**Всемирный форум для согласования правил
в области транспортных средств****186-я сессия**

Соглашение 1958 года:**Рассмотрение проектов поправок к действующим
правилам ООН, представленных GRVA****Предложение по дополнению 8 к поправкам серии 02
к Правилам № 90 ООН (сменные тормозные накладки)****Представлено Рабочей группой по автоматизированным/
автономным и подключенным транспортным средствам***

Рис. 1

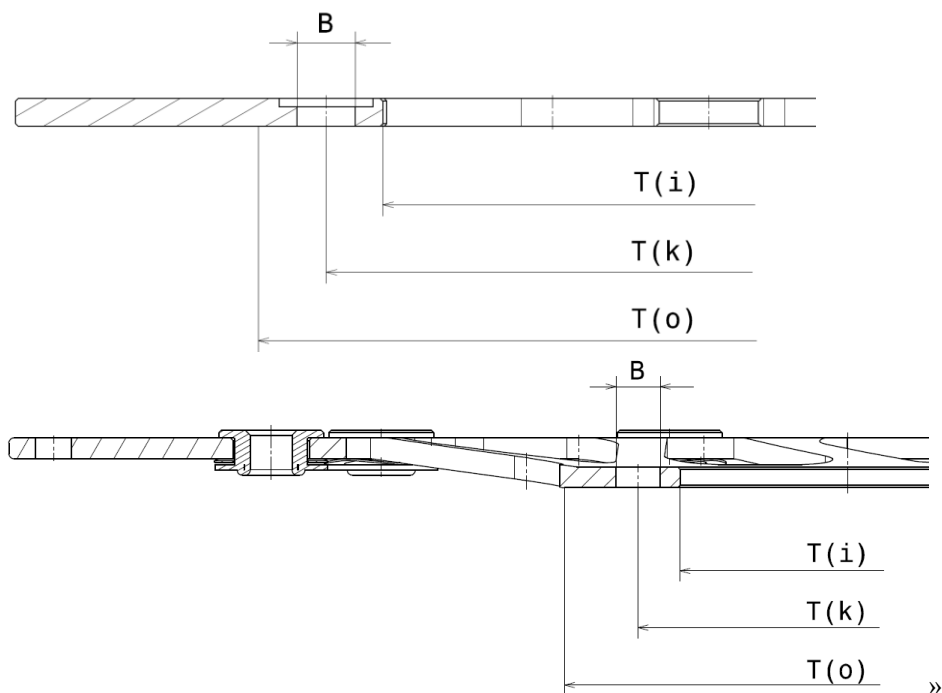
«1.5 Определение монтажной стороны ступицы

“Монтажная сторона ступицы” означает поверхность диска, которая соприкасается со ступицей колеса.

Монтажная поверхность рассчитывается между внутренним диаметром диска $T(i)$ и диаметром $T(o)$, который определяется как максимальный диаметр области, подлежащей ограничениям по плоскостности, как это указано на чертеже диска (см. рис. 1).

В случае отсутствия указаний на чертеже $T(o)$ определяют следующим образом:

$$T(o) = T(k) + B + 10 \text{ мм}$$
